EINWOHNERGEMEINDE KIRCHLINDACH UMNUTZUNG PARZELLE 1715 «PLANUNGSGEBIET UeO AAREMATTE»

Schlussbericht

Schönbühl, 27. Mai 2022

Konzeptvorschlag Sven Stucki
Architekten

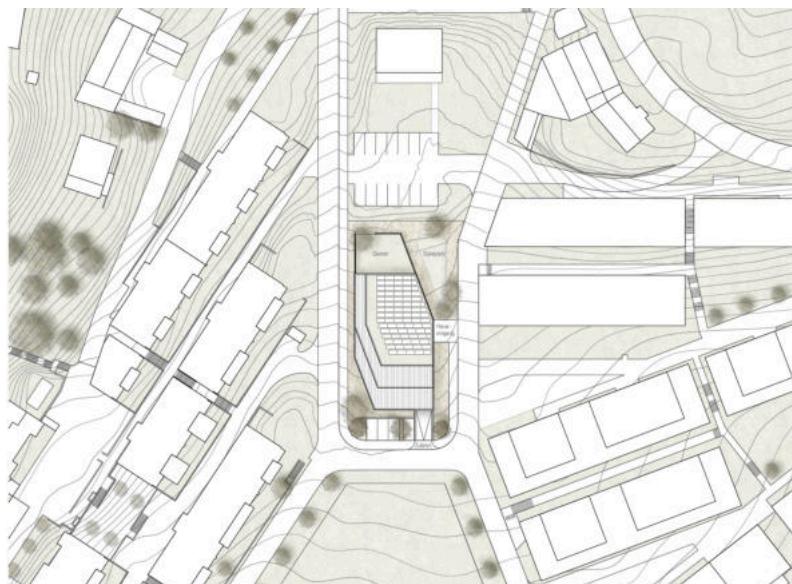
- Aufbauend auf der Idee des damaligen Wettbewerbsergebnisses, wird mit einem mehrgeschossigen Baukörper, die Mitte der gesamten Überbauung Aarematte augenfällig hervorgehoben. Ausgehend von den Rahmenbedingungen, bildet sich ein kleiner Fussabdruck.
- Wie zur stärkeren Betonung der Punktbaus, wird dieser auf einen Sockel gestellt. Im Sockel ist die Einstellhalle untergebracht. Diese zusätzliche Hervorhebung wird kritisiert, da dadurch die Anbindung an die vorhanden Topographie nicht geschaffen wird. Auch nicht schlüssig beantwortet werden kann, wie ein höherer Baukörper sich in die bestehende Bebauung einfügt (Stichworte: Fernwirkung und Nachbarschaft).
- Die Organisation der Grundrisse ist klar und führt auf allen Geschossen zu gleichartigen Wohnungstypen. Diese orientieren sich in N-S Richtung und lassen sich in unterschiedlicher Größe, durch ein Schaltzimmer, verändern.

- Fussabdruck und Lage Gebäude innerhalb der Parzelle mit durchlaufendem Grünraum zum Aareraum hin gut gelöst

- Überprüfung der Fernwirkung mittels dreidimensionaler Darstellungen, z.B. Visualisierungen
- prüfen der Geschossigkeit (Reduktion), aufgrund der Fernwirkung und möglichen Einschränkungen für die direkt betroffene Nachbarschaft durch das Bauvolumen. Aufzeigen von Alternativen, unter Einhaltung der städtebaulichen Haltung und der Programm vorgaben
- keine Gewerbenutzungen im Erdgeschoss
- alle Wohnungen nach Süden/zum Aareraum ausgerichtet, auch falls es drei Wohnungen pro Geschoss werden sollten
- Prüfen Zufahrt Einstellhalle mit Ziel einer Einbettung ins bestehende Terrain
- keine öffentlichen Freiflächen und gemeinschaftlich nutzbare Freiflächen auf ein Minimum reduzieren
- evtl. Einbezug eines Landschaftsarchitekt:in ins Bearbeitungsteam

Konzeptvorschlag arb
Architekten

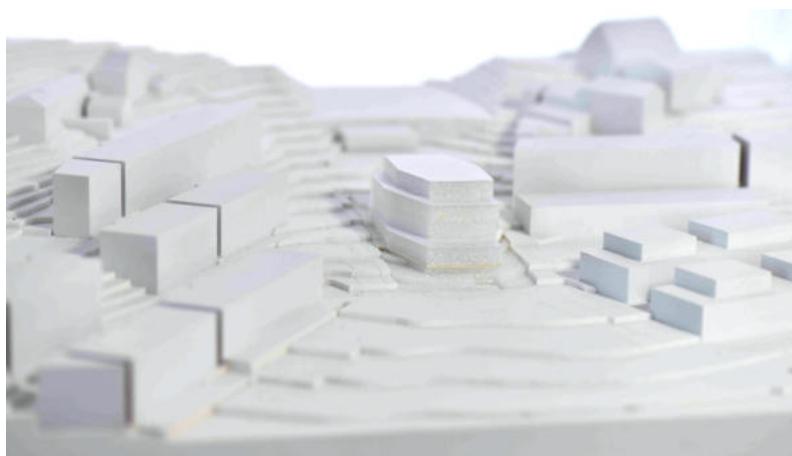
Das präsentierte Ergebnis basiert auf einer Vielzahl von Modellvarianten. Der Konzeptidee, liegt die Absicht zugrunde, aus dem gebauten Ort ein Baukörper zu erstellen und die finale Form aus dem Volumen herauszuarbeiten.

Dadurch resultiert eine besondere Gestalt, die sich die Anforderungen der Auftraggeberschaft einverleibt.

Dies führt entlang den Rändern der Bauform zu ungelösten Schnittstellen. Die Grundrisse der Wohnungen folgen somit der Form, was zu einer unbefriedigenden inneren Organisation führt.

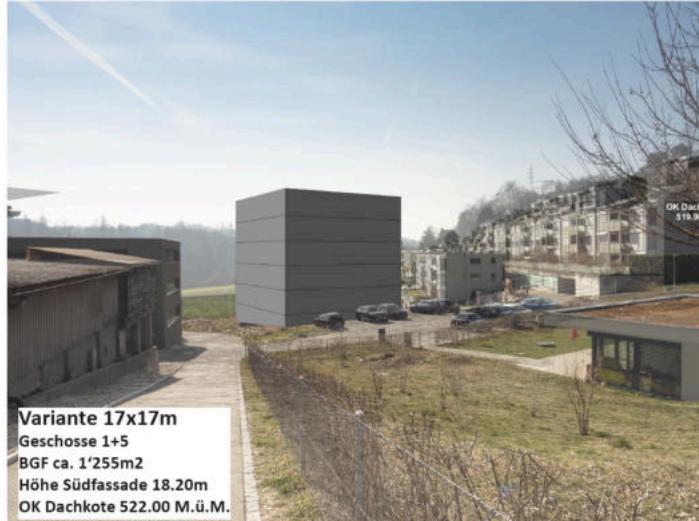
Ausgangslage von 1. Workshopsitzung

Fussabdruck

- Der Fussabdruck beträgt 17x17m

Gebäudehöhe

- Wurde überprüft und neu um 85cm höher auf 522.85 M.ü.M festgelegt

In der anschliessenden Diskussion bestätigt das Beurteilungsgremium die eingeschlagene Richtung mit dem Punktbau als letztem Baustein der Überbauung Aarematte. Die neu vorgeschlagene Gebäudehöhenkote von 522.85 M.ü.M wird als maximal verträgliche Gebäudehöhe beurteilt.

Varianten Einfahrt Einstellhalle

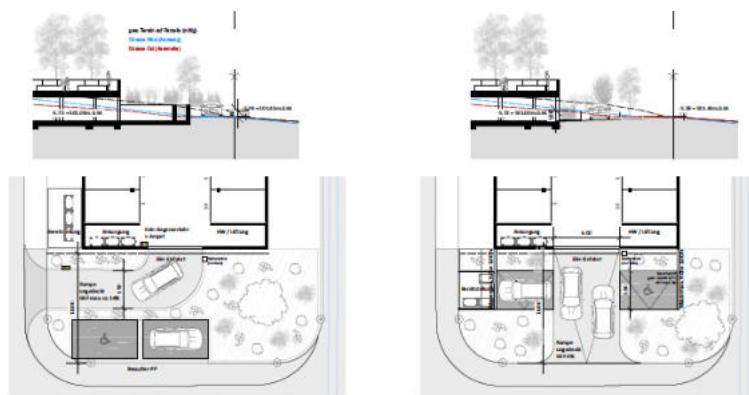
Die Anpassung der Einstellhallenzufahrt neu vom Aareweg, wirft bei allen Beteiligten Fragen auf. Der Anschluss an den Aareweg wird hinterfragt. Es besteht Einigkeit, dass die Zufahrt wie dargestellt suboptimal ist. Es wird empfohlen die ursprüngliche Situation mit der Zufahrt von Süden und im Besonderen die Anordnung und Notwendigkeit von Besucherparkplätzen zu überprüfen. Dies kann aus Sicht der Beteiligten, im Rahmen der nächsten Schritte (Projektierung) mit einem Verkehrsplanungsbüro erfolgen

Räumlich und topographisch scheint die Variante 2 mit der nach Süden ausgerichteten Ausfahrt die zielführende Variante zu sein.

Es ist darauf zu achten, dass nebst den benötigten Absturzsicherungen auf dem Sockel der Einstellhalle möglichst keine zusätzlichen Absturzsicherungen benötigt werden. Dementsprechend sollen die Flügelmauern in der Verlängerung der Einstellhalle so überarbeitet werden, dass die Absturzhöhe unter einem Meter liegt, so dass auf Geländer verzichtet werden kann.

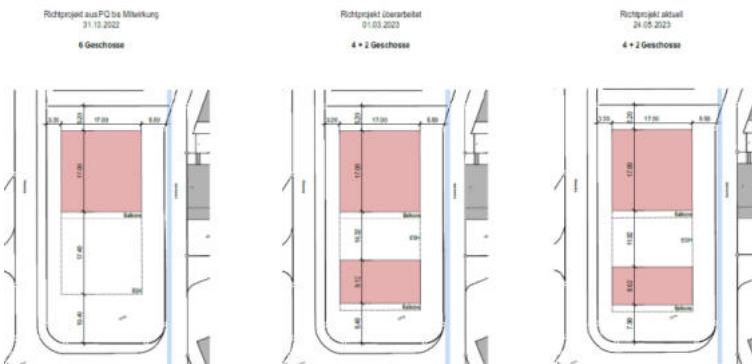
Aufgrund der breit abgestützten Opposition während der Informationsveranstaltung vom 31.10.2022 und der mehrheitlich kritischen schriftlichen Eingaben aus der Mitwirkung, wurde das Richtprojekt basierend auf diesen Erkenntnissen im Rahmen von zwei weiteren Besprechungen mit Bezug der kommunalen Fachberatung überarbeitet.

Die Weiterbearbeitung des Richtprojekt im Spannungsfeld «Erkenntnisse aus den ersten Workshops» und «Anliegen Nachbarschaft» wird durchwegs als sehr gelungen beurteilt. Zusammen mit den im Folgenden kurz zusammengefassten Empfehlungen kann das überarbeitete Richtprojekt als Grundlage für die Überarbeitung und Vertiefungen in der baurechtlichen Grundordnung (Zone mit Planungspflicht, Überbauungsordnung) verwendet werden.
